PROTOKOLL

Pädeva asutuse otsused liiklusohutusauditi koosseisus esitatud ettepanekute osas

Projekt/objekt:	Riigitee 11115 Kurna-Tuhala km 4,56 asuva nihutatud harudega kanaliseeritud ristmiku ehitusprojekt
Projekti koostaja:	Reaalprojekt OÜ
Töö nr:	P23089
Projekti/objekti vastutav isik:	Heljo Rannakivi
Tellijä esindaja:	Elle Tamm

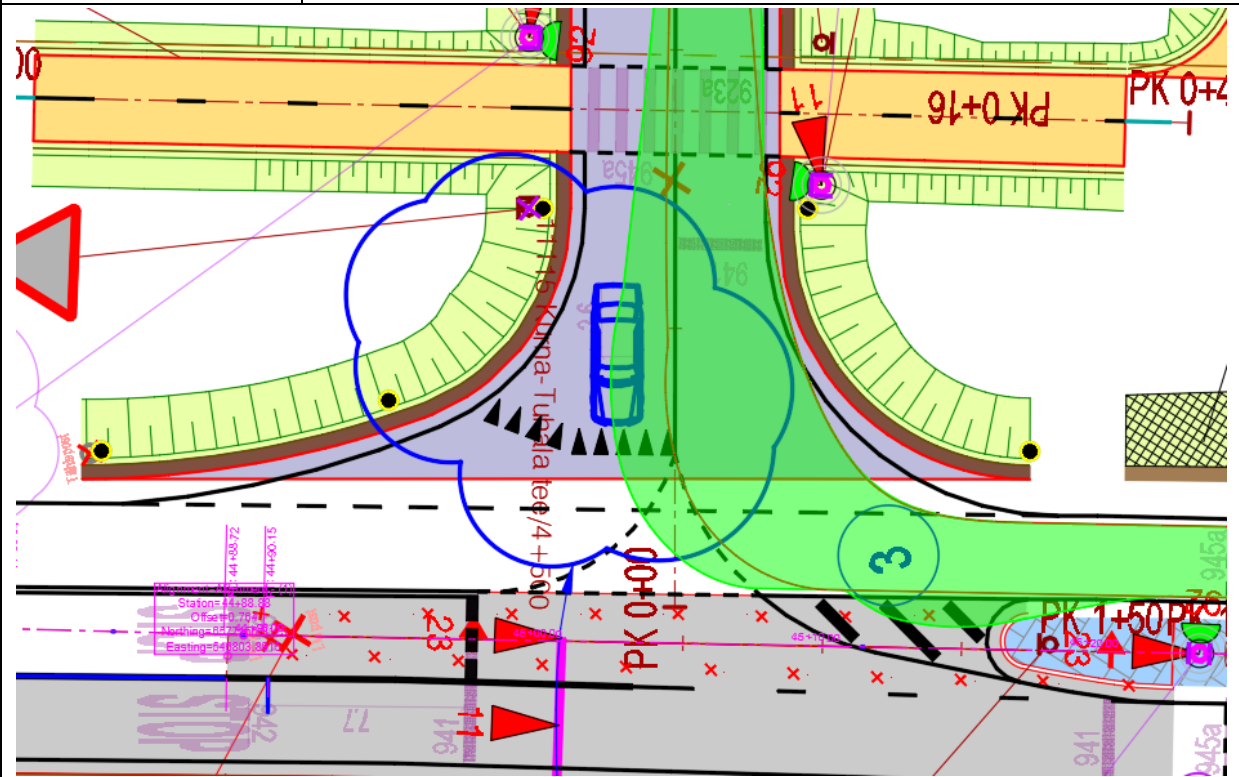
Probleem nr:	1.	Asukoht (PK/km):	Üldine
Probleemi kirjeldus:	Projekteeritud lahendus ei taga ristmikule (eelkõige kõrvalteelt vasakpöörde sooritamiseks) teenindustaset, mis tagaks ohutu liikluse. Ka liiklusuuringus on see toodud: „ <i>Pakutud liiklusproгноosi korral kummalgi ristmikul ei ole võimalik hommikul ega õhtusel tipptunnil sooritada vasakpööret kõrvalteelt. Ei mängi rolli, palju neid pöörajaid oleks – läbiva suuna liiklusvoog on nii tihe, et ohutu vasakpöörde võimalust ei teki.</i> “ Projekti seletuskirjas on küll öeldud, et läbilaskvuse probleemid ei ilmne kohe ja süvenevad ajapikku liikluse kasvades, kuid ühtegi läbilaskvuse arvutust selle tõestuseks tehtud ei ole. Audiitori poolt teostatud arvutus, kus liiklussagedusi oli planeeritud kasvu võrra vähendatud, näitas et ohutu pööre ei ole võimalik ka praeguste liiklussageduste juures.		
Risk:	C2/9		
Riski selgitus:	Kuna sobivat võimalust tuleb pöörde sooritamiseks kaua oodata, hakkavad liiklejad tegema riskeerivaid manöövreid, mis toob kaasa külghokkupõrke ohu ristmikul.

Audiitori arvamus probleemi lahenduse osas:	<p><u>Variant 1:</u> Rajada kohe perspektiivne fooriristmiku lahendus</p> <p><u>Variant 2:</u> Rajada nihutatud harudega ristmiku asemel ringristmik. Ringristmiku läbilaskvuse arvutus on tehtud küll Kurna tee ristmiku kohta, kuid mitte projekteeritava ristmiku puhul. Kuna vaadeldaval ristmikul puudub sedavõrd suur segav liiklusvoog ringi II harul nagu Kurna teel, siis ei teki ka ristmiku läbilaskvuse probleemi.</p> <p><u>Variant 3:</u> Rajada liiklusuuringus toodud võimalik lahendus ringristmikuga Kurna teel. Liiklusuuringu arvutuse järgi tekib küll probleem läbilaskvusega kasutusea lõpus, kuid kui kasutada uuendatud juhendis „Juhised tee-elementide läbilaskvuse arvutamiseks“ toodud kriitilise tühiku väärtust 4,1s, siis on teenindustase tagatud ka kasutusea lõpus. Samuti on läbilaskvus tagatud Hollandi arvutusmetoodika järgi.</p> <p><u>Variant 4:</u> Keelata Lasteaia ristmikul füüsiliste vahenditega (ohutussaar, kummipostid tee keskel jms) vasakpööre ning suunata vasakpöörjad Tallinna ringtee liiklussõlme ringristmikuni, kus nad saavad tagasipöörde sooritada(vt skeem). Sellega ei lahendata küll Opmani tee vasakpöörde probleemi kuid ei tekitataks ka uut probleemi juurde.</p>

Risk:	B4/2
Riski selgitus:	Mõningane oht ristmiku õnnetusteks säilib alati
Projekteerija kommentaar:	Projekti koostamise käigus tehti liiklusuuringud oleval ristmikul ja nende põhjal tehti läbilaskvusarvutused nii kahele kolmekülgsel kui ka ringristmikule projekteeritava ristmike asukohal kui kontrolliks perspektiivse ringristmiku asukohal Kurna tee ristmikul. Probleeme läbilaskvusega on kõigi lahendusvariantide korral. KOV'i ja TRAM-i esindajatega arutelude käigus otsustati jääda esialgse kahe kolmekülgsel ristmiku lahenduse juurde.
Pädeva asutuse otsus:	Mitte nõustuda audiitori märkusega. Läbilaskvuse arvutuse metoodika ei võimalda arvestada asjaoluga, et sõidukid liiguvad „pakkidena“. Pakkide vahel esinevad tühikud. Kõnealusel riigiteel on projekteeritava nihutatud harudega ristiku lähimad ristmikud kõik lihtristmikud ning neilt pöörded peateele teostatavad, st tegelikkuses tühikud esinevad. Probleemid projekteeritava ristmiku läbilaskvusega hakkavad avalduma tulevikus liiklussageduse kasvades. Siis on võimalik paigaldada ristmikule foorjuhtimissüsteem, mida projekt käsitleb perspektiivsena. Mõeldav ei ole Kurna-Tuhala teel lõigus Tallinna ringteest kuni Kiili aleviku südameni kõigi lihtristmike ümberehitus ringristmikeks. Ristmiku tüübivalik antud ristmikul on olnud teadlik valik ja selle kasuks otsustamisel mängisid rolli kõik eelloetletud argumendid.

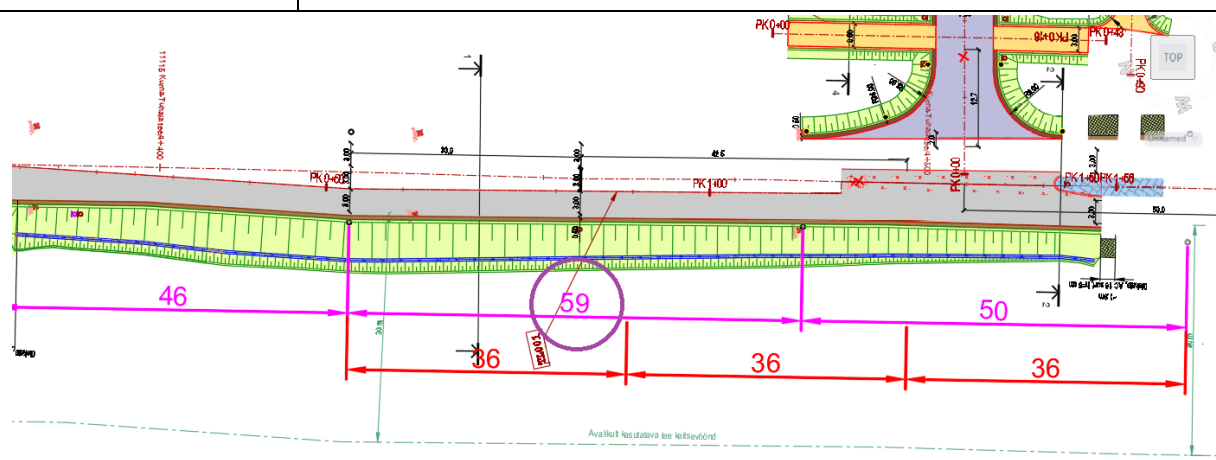
Probleem nr:	3.	Asukoht (PK/km):	PK 44+25
Probleemi kirjeldus:	Kurna poolt tulles on liiklusmärkidega tähistamata vasakpöörderaja algus. Vastavalt EVS 613:2023-le: <i>Märgid 536 paigaldatakse lisa- või siirderaja algusesse liikluskorraldust arusaamise tagamiseks. Sellel võidakse näidata aeglustusrajalt sooritatava pöörde suunda</i>		
Risk:	A3/2		
Riski selgitus:	Liikluskorraldusvahendite puudumine võib kaasa tuua teiste liiklejate jaoks ootamatuid ja ohtlikke manöövreid ja nendega seotud liiklusõnnetusi.

Audiitori arvamus probleemi lahenduse osas:	Projekteerida täiendav liiklusmärk 536b vasakpöörderaja algusesse.
Risk:	A4/1
Riski selgitus:	Õnnetuste oht väheneb
Projekteerija kommentaar:	Paigaldame märgi 536bs (I) tagasi vasakpöörderaja algusesse, nii nagu meie alguses lahenduses oli ette nähtud, mille vastavalt TRAM esindaja märkusele ja soovile eemaldasime. Teeme selle muudatuse, kui TRAM esindaja sellega samuti nõustub.
Pädeva asutuse otsus:	Mitte nõustuda audiitori arvamusega. Liiklusmärkide vähendamise eesmärgil on TRAM loobunud nende märkide kasutamisest situatsioonis, kus on kehtestatud madal kiirus, antud juhul kehtestatakse kiirusepiirang 50 km/h.
